## Nouveau théâtre en ville de Neuchâtel NE

Le Conseil communal de la ville de Neuchâtel, par l'intermédiaire de la Direction des affaires culturelles, a ouvert un concours de projets, au sens de l'article 6 du règlement SIA 152, édition 1972, pour la réalisation d'un nouveau théâtre en ville de Neuchâtel. Ce concours public a été ouvert aux architectes établis ou domiciliés dans le canton de Neuchâtel, ainsi qu'aux architectes originaires du canton et domiciliés en Suisse. Par ailleurs, six bureaux d'architectes ont été invités à participer au concours: Mario Campi et Franco Pessina, Lugano; Jean-Jacques Gerber, Genève; Vincent Mangeat, Nyon; Daniele Marques et Bruno Zurkirchen, Lucerne; Patrick Mestelan et Bernard Gachet, Lausanne; Inès Lamunière et Patrick Devanthery, Carouge (ces derniers remplacent MM. Herzog et de Meuron, de Bâle, qui ont dû se retirer pour raison majeure).

**Extrait du rapport du jury**

**Léo Cuche, Romano Longaretti,** Neuchâtel; collaborateur: **K. Neuerburg**

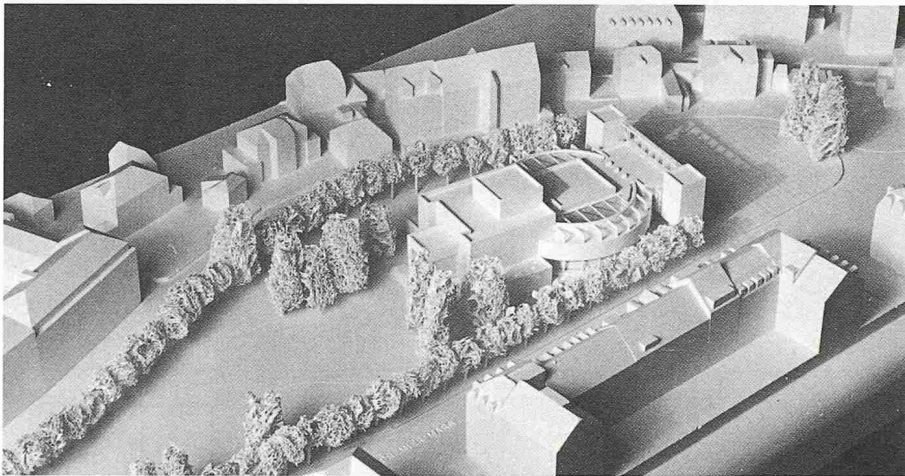
Il s'agit d'un projet enterré en grande partie, dont les volumes émergés sont réduits au minimum et donnent l'image de «l'essence théâtrale» (mur-plan incliné, esplanade). Il est regrettable que les parties enterrées n'influencent en rien le traitement du sol supérieur, au niveau du parc. Si l'entrée principale est heureusement située, le parcours du spectateur qui «descend» au théâtre est spatialement peu intéressant. Après la rigueur des formes émergées, l'espace intérieur est mal maîtrisé.

**Alain Meystre,** Neuchâtel; collaborateurs: **H. Zand, P.-M. Petrig**

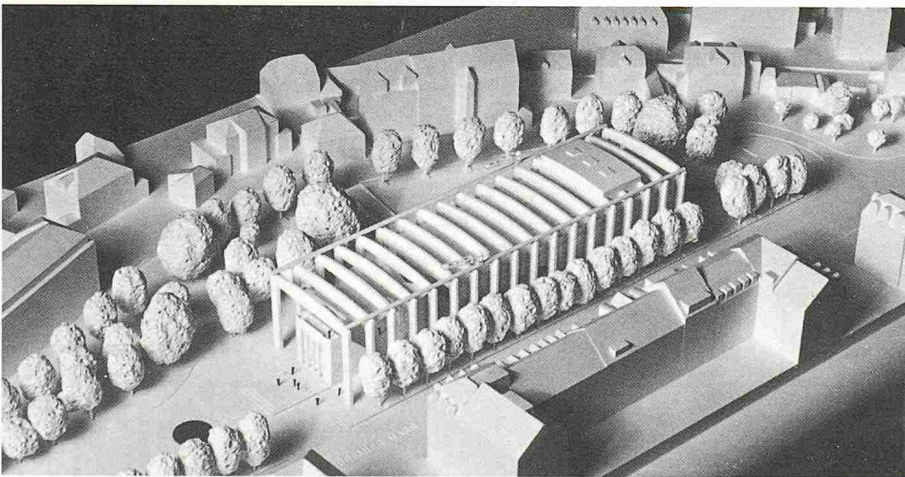
L'auteur du projet tente de former une «place de théâtre» nouvelle au croisement de l'avenue du 1er Mars et du Faubourg du Lac et d'y situer l'entrée principale du théâtre. Ce faisant, le théâtre tourne le dos à la ville et les limites de la place d'entrée sont insuffisamment définies. Cependant, l'orientation du restaurant constitue un rapport intéressant au parc. L'organisation générale des volumes est claire et bien maîtrisée. Le fonctionnement des locaux annexes à la scène pose des problèmes. Les espaces extérieurs latéraux ont un caractère résiduel. La pente de la salle est insuffisante.

**R. + P. Studer,** Neuchâtel; collaborateurs: **R. Hess, M. Degen, D. Gobbo, R. Oechslin, D. de Tomi, A. Robert, L. Giangreco, G. Rosenao**

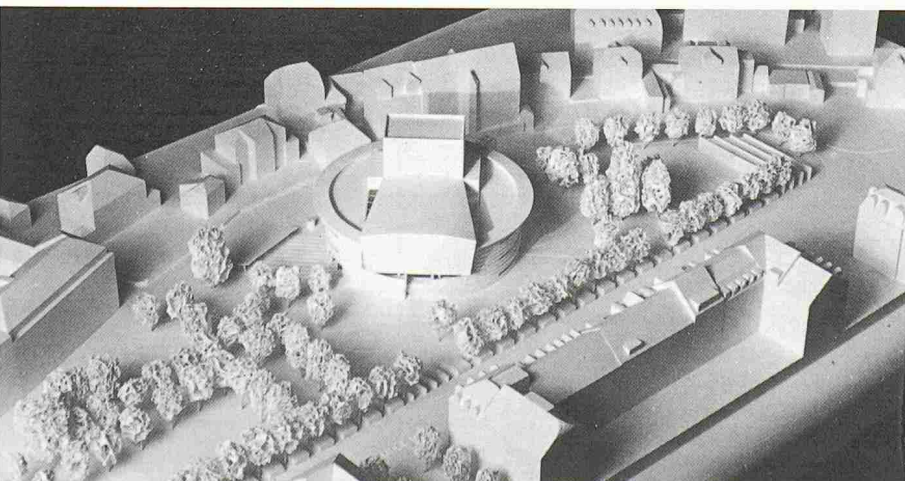
L'auteur propose de transformer le Jardin anglais en un espace important minéral, dont les surfaces plantées latérales deviennent résiduelles. L'axe volontaire à travers le parc est étranger à l'esprit du lieu. La construction proposée, située face à un des bâtiments de l'avenue du 1er Mars, est composée essentiellement d'un système porteur extérieur en béton, monumental et puissant. Le caractère du bâtiment est moins celui d'un théâtre, même si le rapport scène-salle est satisfaisant; il est davantage celui d'un centre culturel ou d'exposition. L'étude technique poussée dévoile un louable souci du détail.
